# Ministère des Transports et de la Mobilité durable

## Addenda III à l'étude d'impact sur l'environnement

Construction du pont P-19138 et de ses approches sur la route 138 au-dessus  
de la rivière Batiscan

Numéro de dossier MTMD : 7007-18-FE01

Figure 1 Niveau sonore aux points Pc et P2

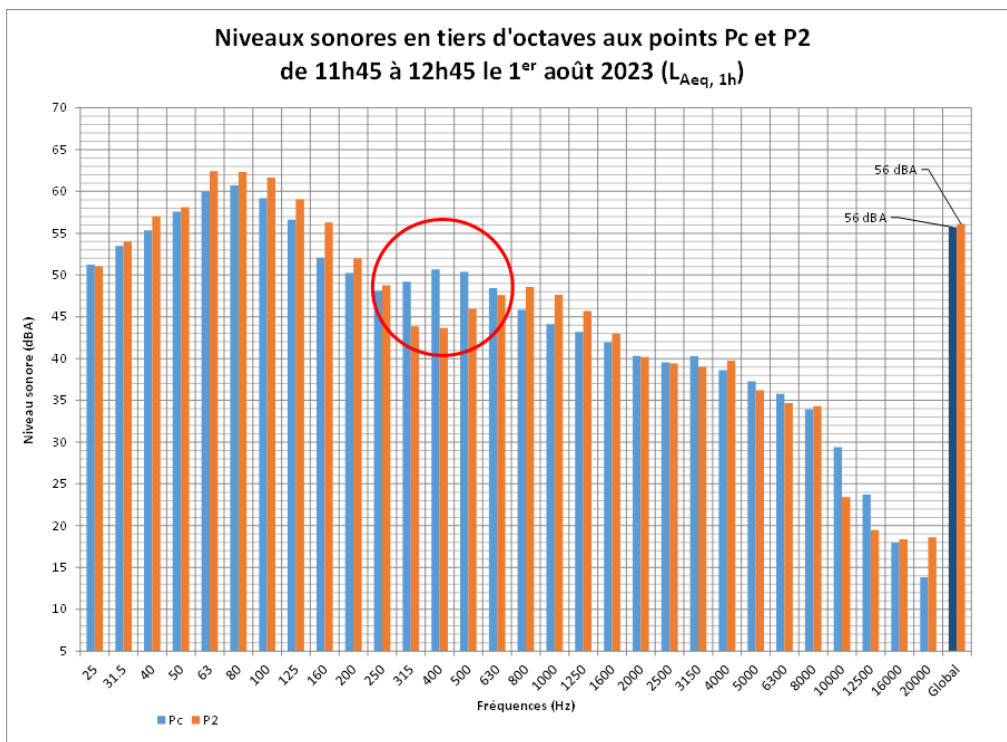
Dans le rapport l'étude d'impact sonore, on indique que lors de la prise des mesures sonores, il y avait une faible différence entre le niveau sonore généré par le passage des véhicules sur le revêtement de caillebotis comparé au niveau sonore sur le revêtement d'asphalte. Cette observation concerne uniquement le niveau sonore global LAeq et non pas la qualité du bruit. Ce constat a été fait lors de l'analyse des résultats des mesures et des premiers résultats de validation du modèle informatique.

Le bruit généré par le passage des véhicules sur le pont existant (tablier en caillebotis) demeure une source de plaintes de la part des résidents. Ceci est en lien avec la nature particulière du bruit généré par ce type de tablier, soit un bruit audible distinctif si on le compare à un bruit généré sur une chaussée en asphalte.

Les résultats des mesures sonores à proximité du pont montrent une certaine différence des niveaux sonores en bandes de tiers d'octave (315 Hz à 500 Hz) entre le point Pc (proche du pont) et P2 (proche de la chaussée en asphalte). Dans ces bandes de fréquence, les niveaux sonores sont plus élevés (4 à 7 dB) dans le cas du caillebotis.

Deux types de bruit peuvent présenter un niveau sonore global équivalent, tout en suscitant des réactions humaines différentes. Par exemple, un bruit tonal peut être perçu comme plus dérangement qu'un bruit à large bande, malgré un niveau sonore similaire.

Également, l'analyse des enregistrements audio des mesures a montré qu'à proximité du point récepteur Pc, un autre type de bruit distinctif était audible : des bruits d'impact à chaque passage de roues sur les joints du pont. Ces bruits sont à distinguer des bruits du passage des roues sur les plaques métalliques mises en place il y a quelques années, sur le côté nord.

En somme, si le niveau sonore global est jugé similaire à celui d'un enrobé bitumineux de manière quantitative, le MTMD est d'avis que du point de vue qualitatif, ou de manière subjective, les citoyens seront moins dérangés par le bruit en présence du nouveau pont. Il est important de considérer cet aspect en allant au-delà de la seule notion d'augmentation ou de diminution de quelques décibels d'un niveau sonore moyen.

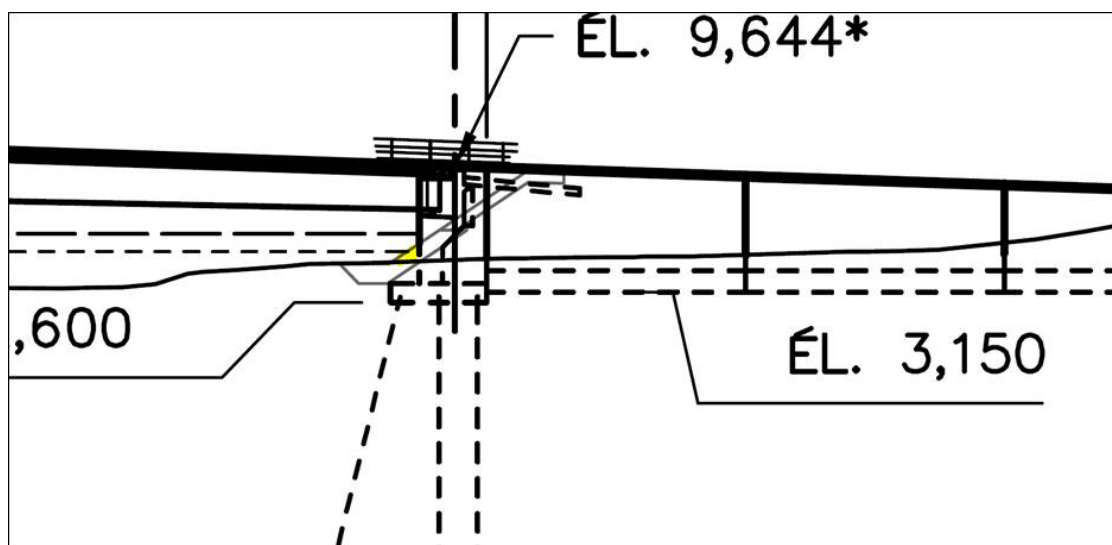
**QC - 47** L'initiateur n'a pas répondu adéquatement à la question QC-10. La question faisait référence à la section 5.2 de l'étude hydraulique qui précise que « la mise en place de ce revêtement doit être faite de façon à ne pas obstruer l'écoulement, particulièrement dans l'ouverture du pont. [...] La localisation des culées et des murs de soutènement doit être ajustée, si requise, pour maintenir l'aire d'écoulement. » Dans sa réponse, l'initiateur fait référence à des enrochements existants, alors que la question réfère plutôt à la culée et à l'enrochement à construire.

**Dans ce contexte, l'initiateur doit :**

- a) Conformément à l'étude hydraulique et à l'approche éviter-minimiser-compenser, retirer la culée et les enrochements situés sous la limite du littoral (LL) de l'aire d'écoulement. Si cette option n'est pas retenue, l'initiateur doit mettre à jour l'étude hydraulique afin de considérer les impacts hydrauliques associés à la présence de cette composante du pont.**

- a) Un enrochement de protection non encastré est effectivement présent à l'endroit de la culée gauche (en jaune sur la figure suivante), ce qui n'est pas complètement en accord avec la modélisation hydraulique réalisée dans le cadre de l'étude hydraulique de 2022, qui considérait des culées verticales, donc un enrochement de protection complètement encastré.

- b) L'enrochement montré à la figure est compris dans les calculs d'empiètement en milieu hydrique ou humide.
